PROJET DE CREATION D'UNE CENTRALE D'ENROBAGE A CHAUD SUR LA COMMUNE DE SAINT-GILLES SAS GIRAUD

Réponse à l'avis de l'Autorité Environnementale émis le 17 mars 2017

CONCENTRATION EN DIOXYDE DE SOUFRE (SO₂) : MOYENNE ANNUELLE

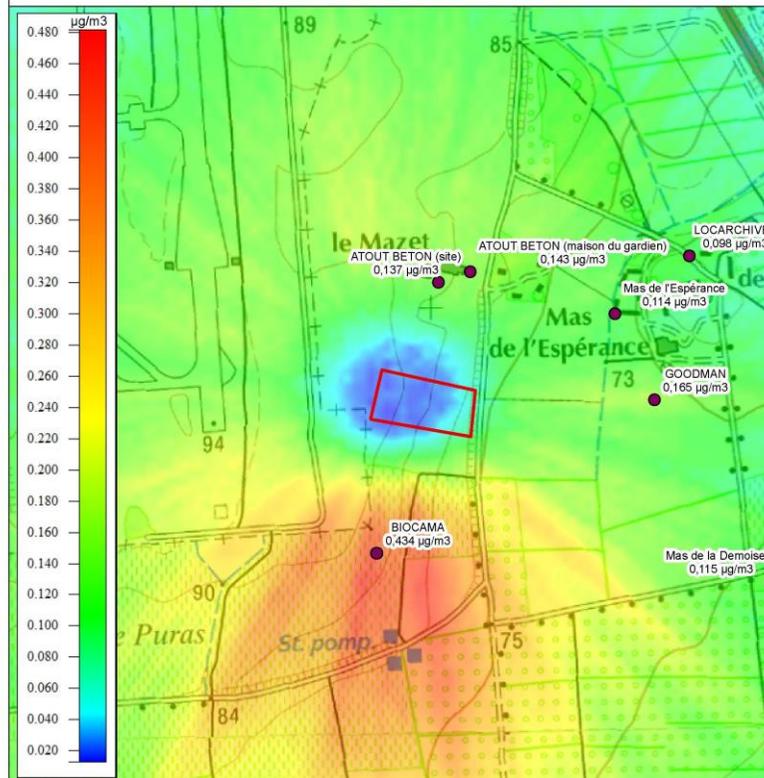
Il est donc apparu nécessaire de relancer entièrement la simulation de la dispersion de l'ensemble des polluants, en utilisant les données empiriques fournies par MARINI ERMONT.

De façon à constituer un scénario majorant, il a été relevé dans le corpus fourni les valeurs de concentration maximales mesurées en sortie de la centrale pour chacun des polluants étudiés. Ces valeurs, toutes majorantes donc, prennent en compte tous les types de scénarios d'exploitation de la centrale, et notamment l'utilisation jusqu'à 50% d'enrobés recyclés. La simulation de la dispersion des polluants a été réalisée avec le même logiciel (logiciel AUSTAL2000). Les résultats (tabulés et cartographiés) sont fournis en pages suivantes.
